INSTITUT
DE RADIOPROTECTION
ET DE SÛRETÉ NUCLÉAIRE

Examen de la méthode d'analyse coût-bénéfice pour la sûreté

RAPPORT DSR N° 157

Réunion du Groupe Permanent chargé des Réacteurs nucléaires du 5 juillet 2007

Figure 5 - 22 Bénéfice sûreté par tranche en fonction du ratio IES - Bande de fluctuation à bords parallèles (en haut) et appuyée sur le nuage de points (en bas)

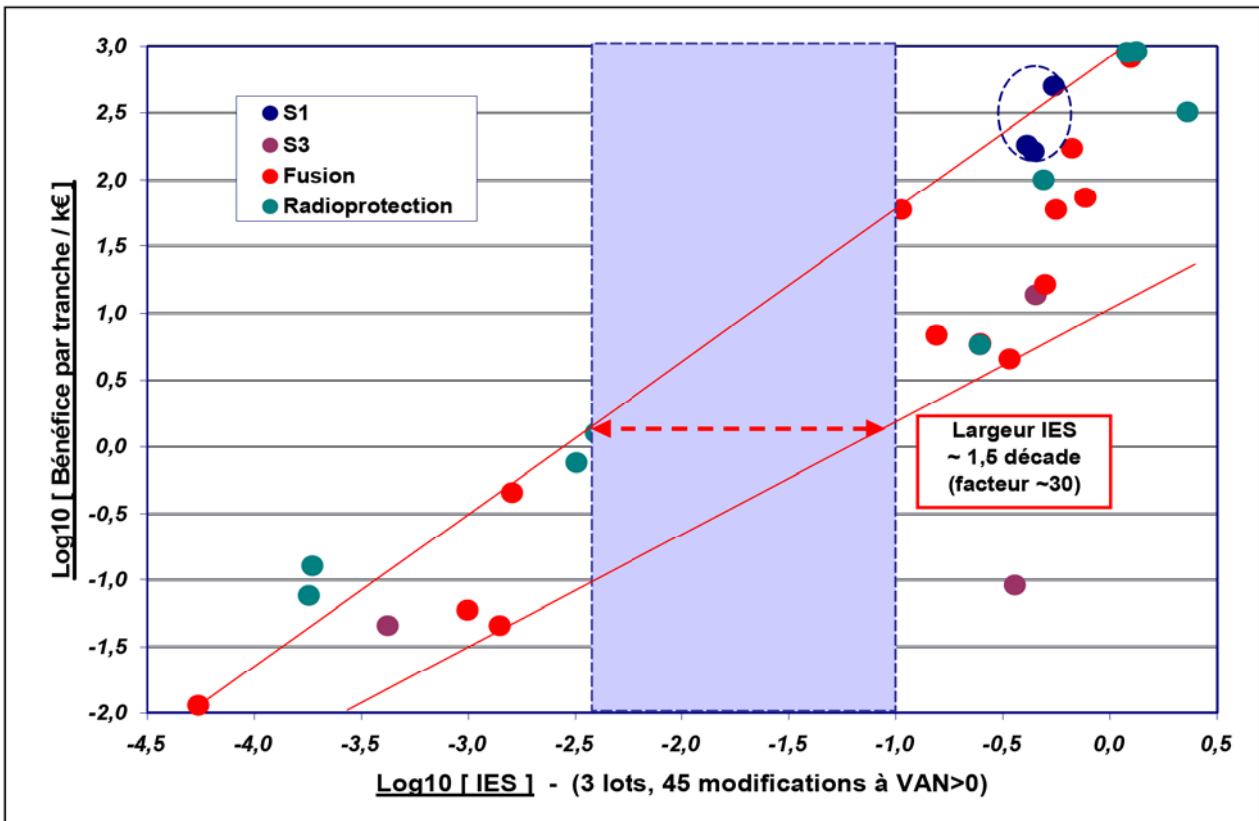
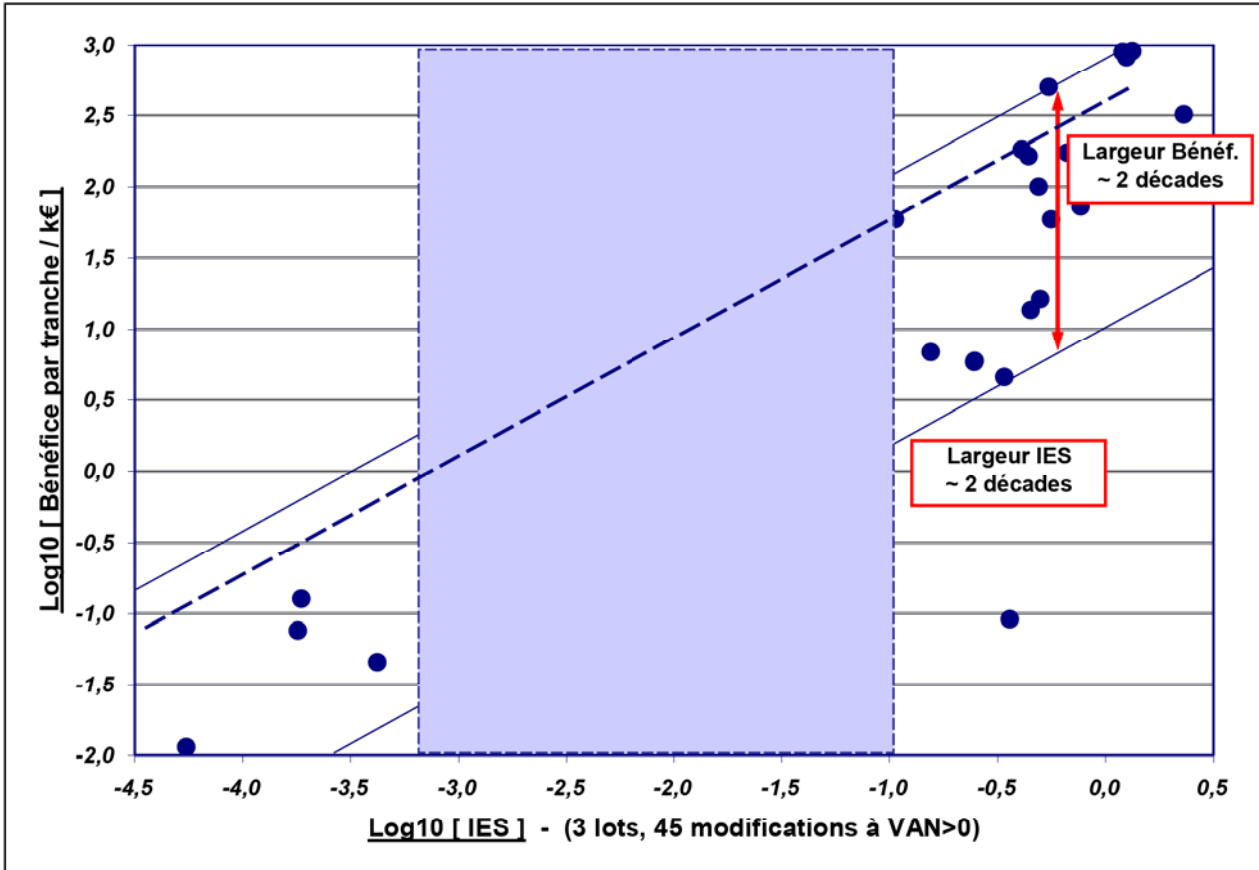
Ceci est illustré sur les deux diagrammes de la Figure 5 - 22.

Figure 5 - 23 Distribution cumulée des valeurs d'IES sur l'ensemble des 3 lots d'application de la méthode coût-bénéfice, regroupés ensemble

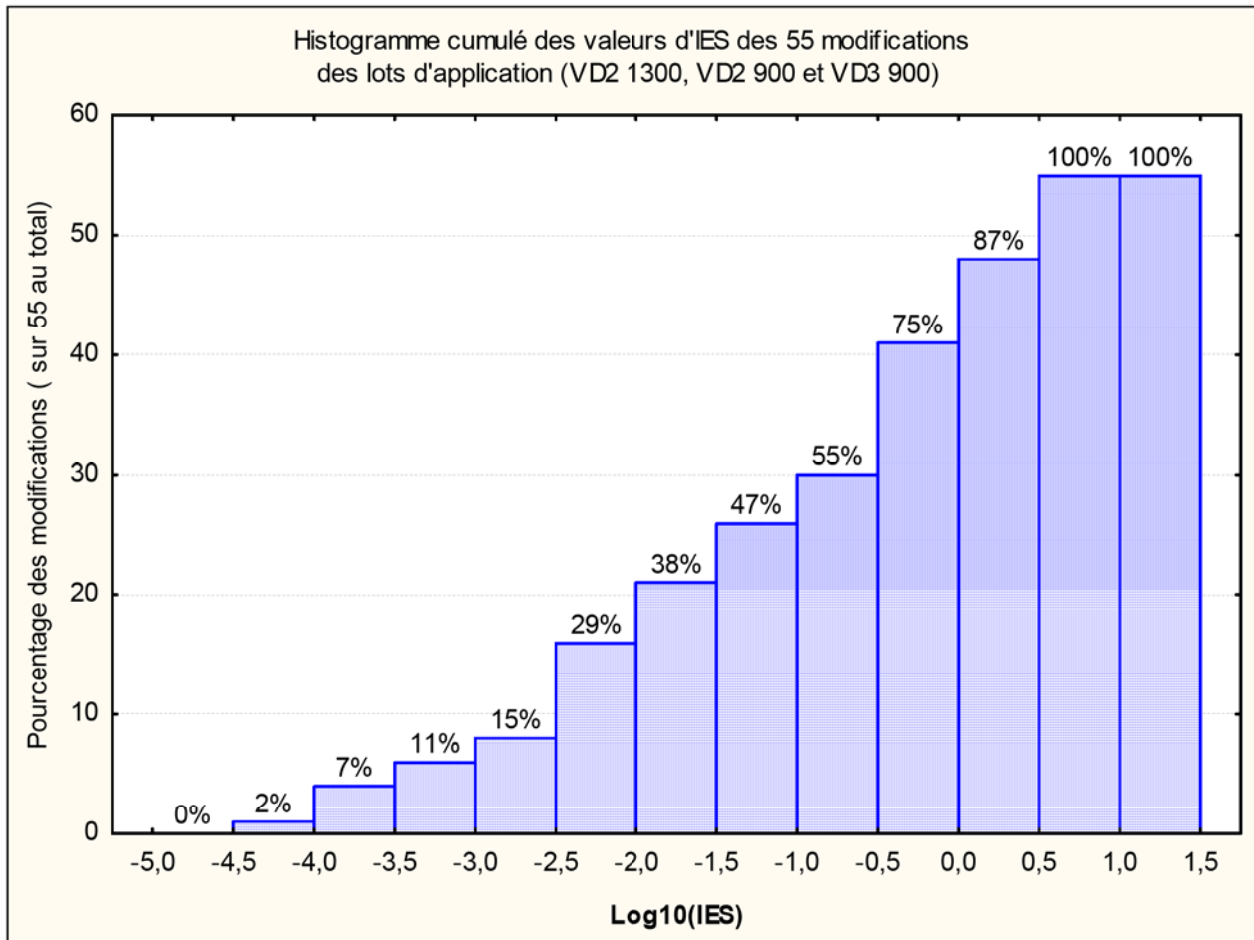
D'ailleurs, la Figure 5 - 23 montre que, indépendamment du bénéfice sûreté, le saut (dans la distribution cumulée des IES) est plus prononcé à la valeur de $10^{-2,5}$ (+14%) qu'à la valeur de 10^{-2} (+9%).
